COMMUNE D'ATTALENS

REVISION DU PLAN D'AMENAGEMENT LOCAL

Rapport explicatif et de conformité 47 OAT

**Dossier d'adaptations aux conditions d'approbation de la DIME
du 18 janvier 2023**

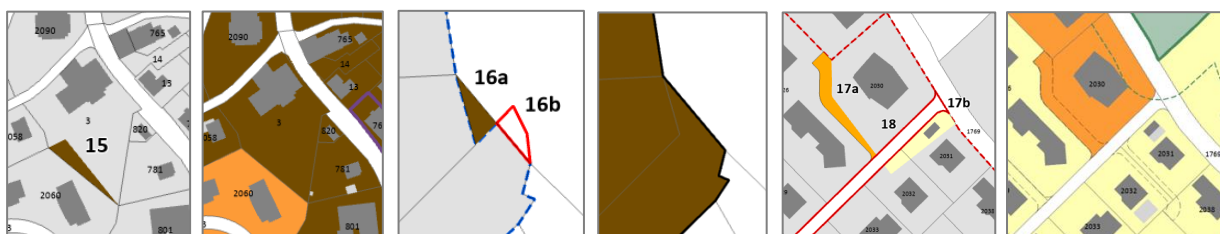
16a – DE DOMAINE PUBLIC (DP) EN ZONE DE CENTRE VILLAGE A (CV A) – 13 m²

16b – DE ZONE DE CENTRE VILLAGE A (CV A) EN DOMAINE PUBLIC (DP) – 11 m²

17a -DE ZONE RESIDENTIELLE A FAIBLE DENSITE (RFD) EN ZONE RESIDENTIELLE A MOYENNE DENSITE A (RMD A) – 169 m²

17b – DE ZONE RESIDENTIELLE A MOYENNE DENSITE A (RMD A) EN ZONE RESIDENTIELLE A FAIBLE DENSITE (RFD) – 184 m²

Figure 5: Extrait du PGEE - secteur Tatroz

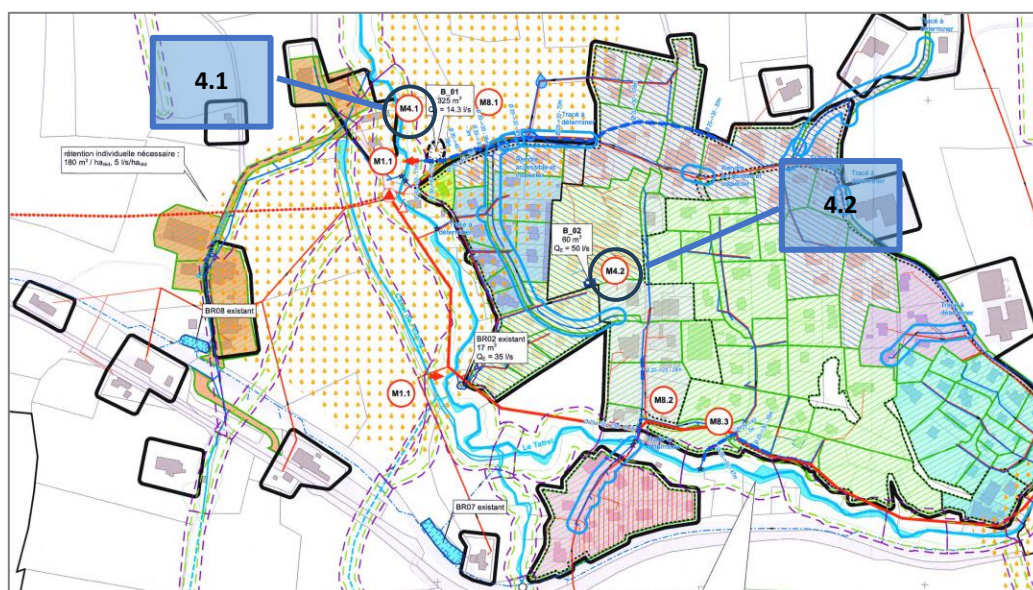
Mesure/descriptif	Coûts estimés	Horizon de planification	Inscription au PE
Mesure 4.1 : Création d'un bassin de rétention près du Pont de la rue des Clous	162'500 CHF	Priorité 2 (2029-2038). Après discussion avec la Commune et l'ingénieur en charge du PGEE l'échéancier a été revu (2034-2038).	Oui

Mesure 4.2 : Création d'un bassin de rétention sur la parcelle de l'entreprise RESA Holding SA	60'000 CHF	Priorité 1 (2024-2028). Après discussion avec la Commune et l'ingénieur en charge du PGEE l'échéancier a été revu (2034-2038).	Oui
---	------------	---	-----

Figure 6: Extrait du PGEE - secteur village d'Attalens

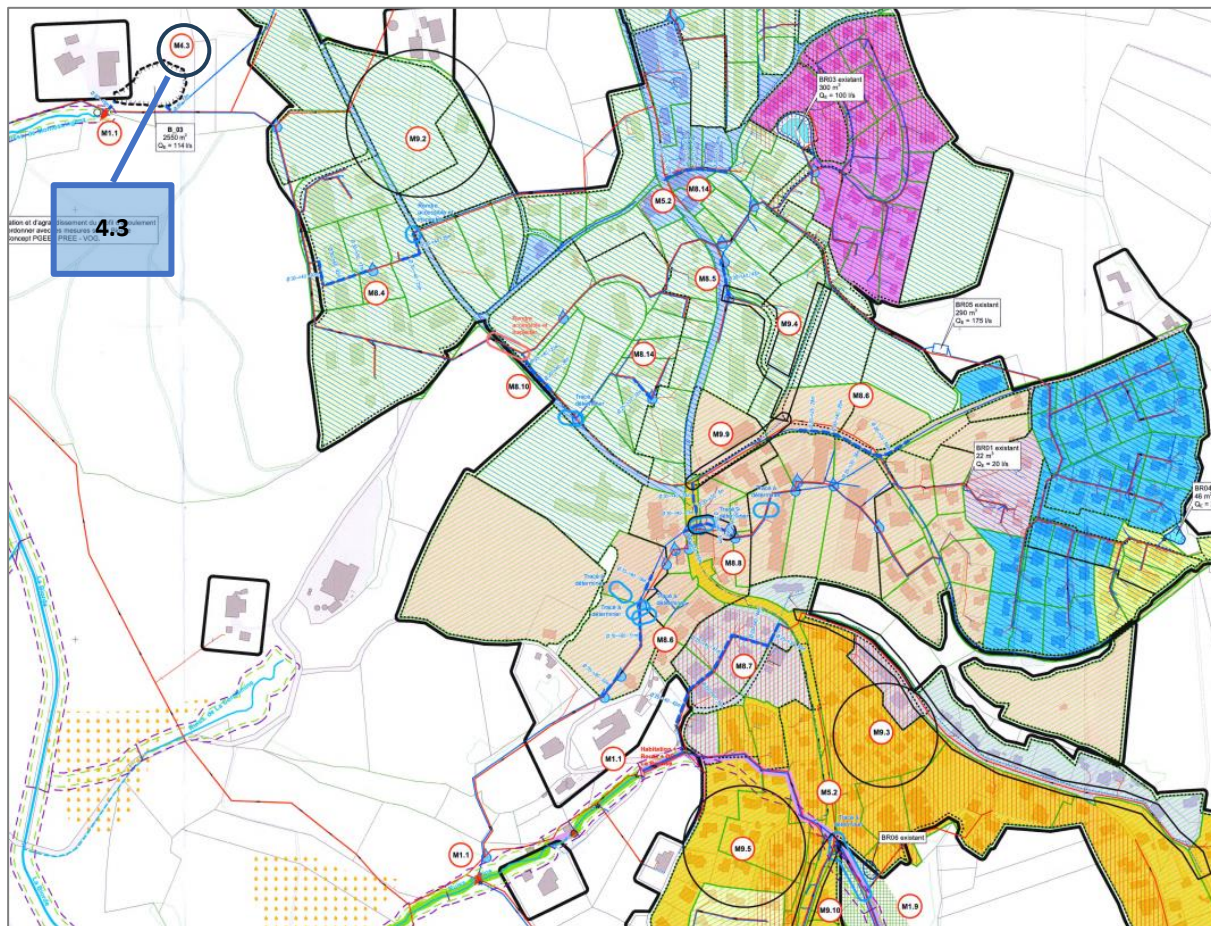
Mesure/descriptif	Coûts estimés	Horizon de planification	Inscription au PE
Mesure 4.3 : Création d'un bassin de rétention en amont du début du R. de Montessingeoz	1'320'000 CHF. Après discussion avec la Commune et l'ingénieur en charge du PGEE l'estimation a été revue (2 mio).	Priorité 2 (2029-2038). Après discussion avec la Commune et l'ingénieur en charge du PGEE l'échéancier a été revu (2029-2034).	Oui

Figure 7: Extrait du PGEE - secteur sud du village d'Attalens

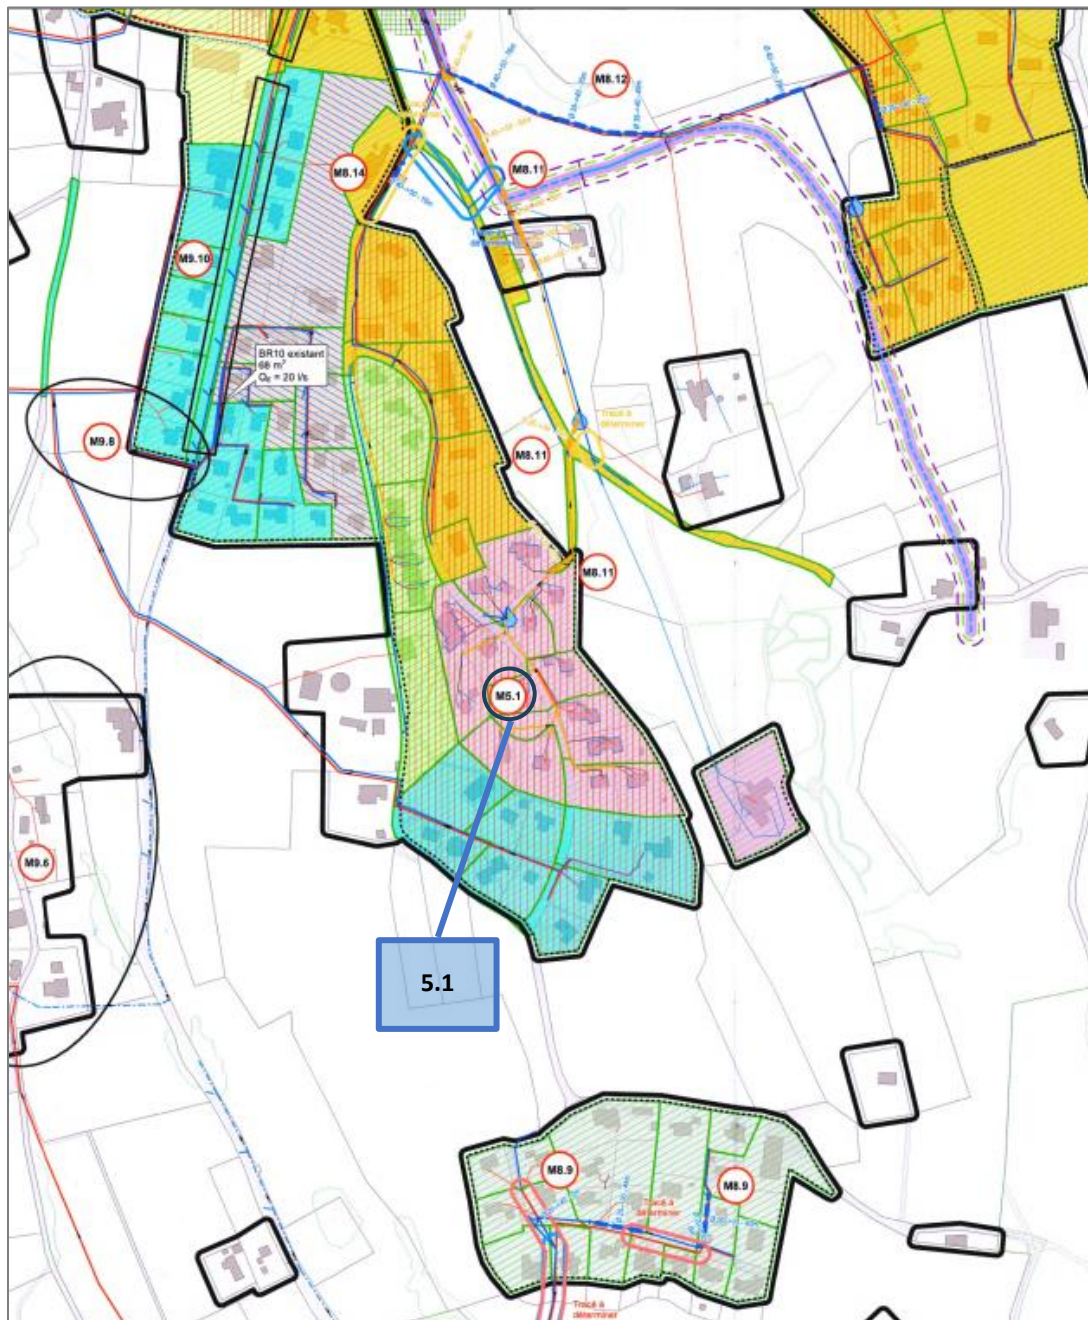
Mesure/descriptif	Coûts estimés	Horizon de planification	Inscription au PE
Mesure 5.1 : Mise en séparatif du réseau d'assainissement. Les eaux du quartier de « La Reraise » sont actuellement évacuées par deux collecteurs unitaires différents. Des travaux doivent être entrepris pour mettre en place un deuxième collecteur, permettant ainsi de passer en mode séparatif. Environ 900 m de collecteurs EU doivent être installés (300m dans les prés et 600m sous la route). A confirmer par une étude de détails.	600'000 CHF. <i>Après discussion avec la Commune et l'ingénieur en charge du PGEE l'estimation a été revue (1.5 mio).</i>	Priorité 1 (2024-2028). <i>Après discussion avec la Commune et l'ingénieur en charge du PGEE l'échéancier a été revu (2024-2030).</i>	Oui

Figure 11: Plan de situation du PAD en vigueur et image aérienne du site

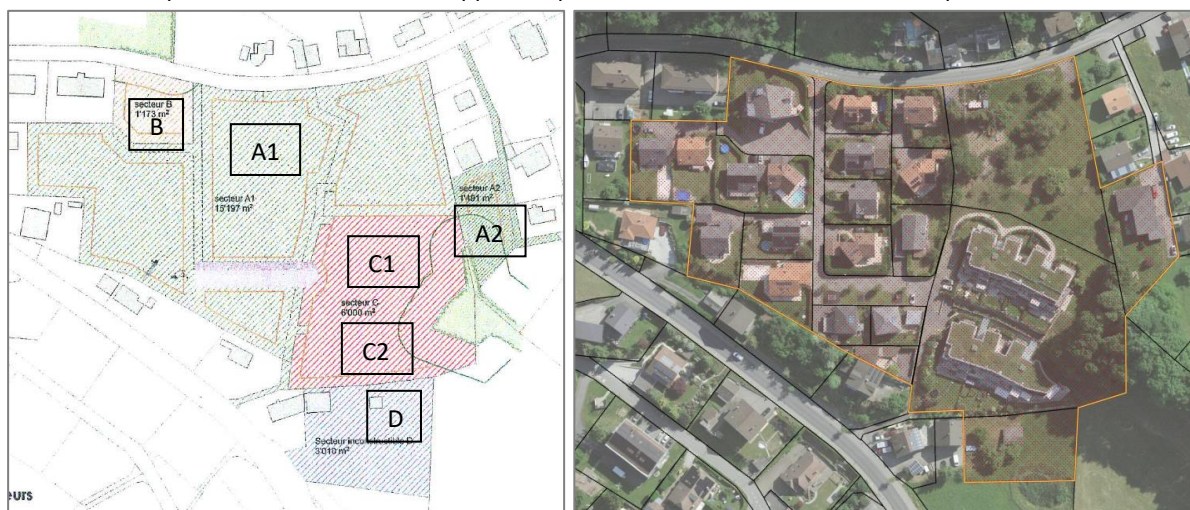
- Le périmètre du PAD obligatoire est retiré au PAZ ;
- L'abrogation du PAD est mentionnée à l'art. 54 du RCU ;
- Ajout de prescriptions particulières sectorielles PPS1 sur la parcelle 98 RF pour protéger le plan d'eau ;
- Modification de l'affectation de la parcelle 1041 RF en RMD et PPS1 pour limiter la hauteur ;
- Ajout de prescriptions particulières sectorielles PPS2 pour la parcelle libre restante (95 RF) pour la rendre inconstructible ; les espaces de jeux, de détente et les jardins potagers y sont admis.

Figure 12: Plan d'implantation du PAD en vigueur et image aérienne du site

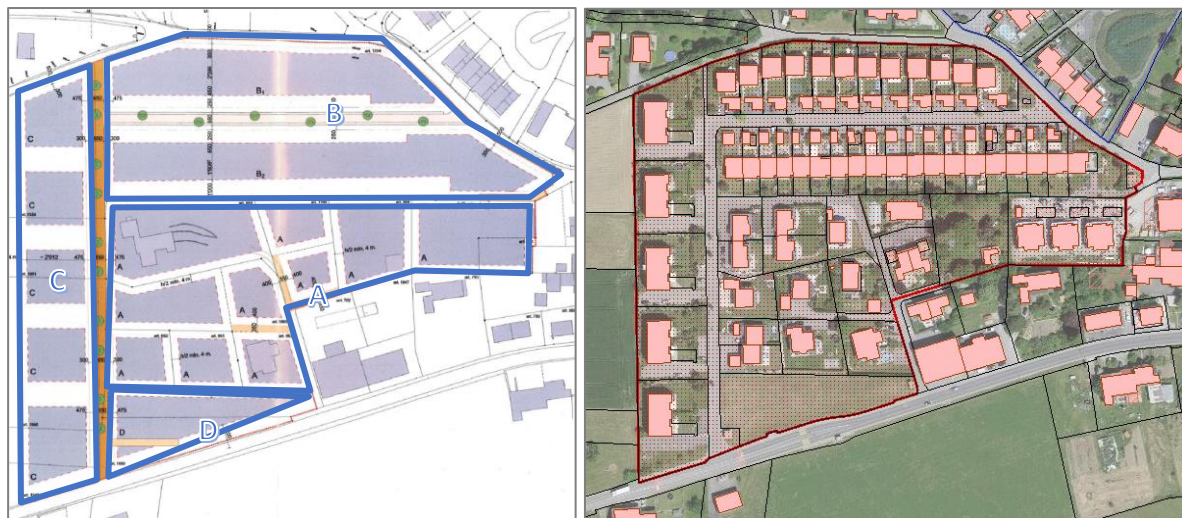
- Le secteur B est constitué d'habitations individuelles et est affecté à de la RMD. La typologie d'habitat n'est donc pas conforme à la zone, qui ne permet pas d'habitations individuelles, autorisées uniquement en RFD. Cependant, le gabarit des habitations est supérieur aux dispositions règlementaires de la RFD mais équivalent à la RMD. Il est donc proposé de modifier la destination de la RMD pour autoriser les habitations individuelles. Cela étant, après vérification, plusieurs parcelles déjà affectées en RMD B accueillent des habitations individuelles ; cette modification permet ainsi de les rendre conformes.

- Le secteur D est libre de construction et le règlement du PAD ne définit pas d'indice d'utilisation du sol (IUS), mais des surfaces brutes de plancher (SBP). Afin d'estimer les droits à bâtir, il est supposé que la SBP augmentée de 10 % équivaut à la surface de plancher (SP) qui, divisée par la surface de terrain déterminante (STd = surface de la parcelle -10 % pour la route de desserte) donne l'IBUS. Dans le cas présent, le résultat est de $(1270.35 \times 110 \%) / (2597 \times 90 \%) = 0.59$, soit l'IBUS maximal autorisé en RFD (0.60). La destination de la RFD serait également conforme à celle prévue dans le PAD pour ce secteur. En revanche, l'IOS est plus élevé dans la réglementation du RCU (IOS de 0.40 contre un taux d'occupation du sol de 25 % dans le PAD), tandis que la hauteur de 8.50 m est moindre par rapport à celle de 12.00 m autorisée par le PAD. Cependant, les habitations environnantes font généralement 2 niveaux, parfois avec combles ; il serait ainsi pertinent d'autoriser une hauteur de 8.50 m sur le secteur D, afin que les futurs bâtiments s'intègrent au contexte bâti existant. La Commune, propriétaire du terrain, adhère à cette analyse et souhaite se conformer aux dispositions du RCU.
